BI-Stellungnahme 6 zur Sitzung des Klima-, Umwelt-, Energie- und Bauausschusses/
Betriebsausschusses für Stadtentwässerung am Mittwoch, 10.07.2024, um 16:00 Uhr
Lfd. Nr. 4 Platzgestaltung „Park am Sonnenhügel/Europaplatz“, 2. BA, Schwäbisch Gmünd – Hardt

Stellungnahme der BI Stadtklima:

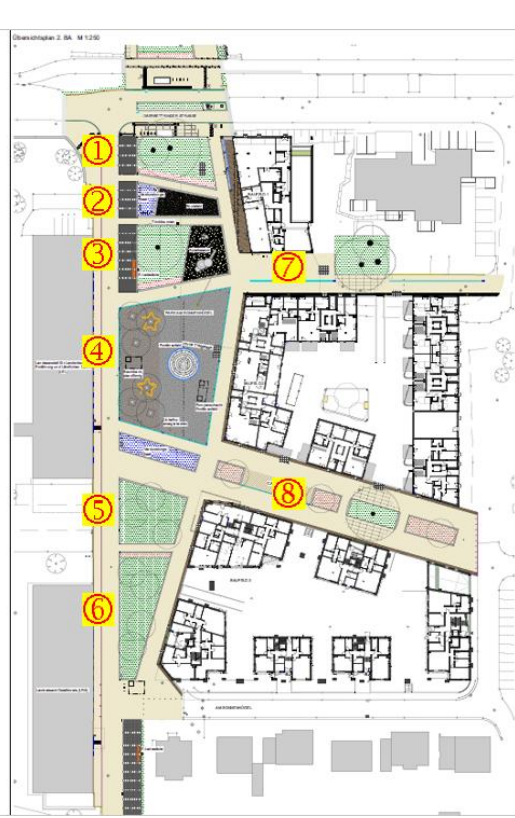
Die Platzgestaltung (rot markierter Bereich) bezieht sich auf Teile der ehemaligen Hardt-Kaserne, gegenüber dem Gebäude mit dem Kreismedienzentrum und dem Landratsamt bzw. dem Gebäude mit dem LEL und dem Pädagogischen Fachseminar.

Neben den hohen Kosten für das Fontänenfeld werden in diesem Bereich auch ca. 800 m² (geschätzt) mit **wasserundurchlässigem Gussasphalt** versehen. Das Konzept Schwammstadt beinhaltet eigentlich die Entsiegelung von Flächen.

Die BI Stadtklima plädiert, dass das geplante Fontänenfeld durch klimawirksame Maßnahmen ersetzt wird.

- Des Weiteren schlägt die BI Stadtklima vor, dass im Bereich des Boulefelds und des Kinderspielplatzes zusätzliche Sitzgelegenheiten geschaffen werden.

Auch wäre es wünschenswert, wenn neben dem Bouleplatz für Jugendliche ein Aufenthaltsbereich (z. B. Tischtennisplatte) geschaffen wird.
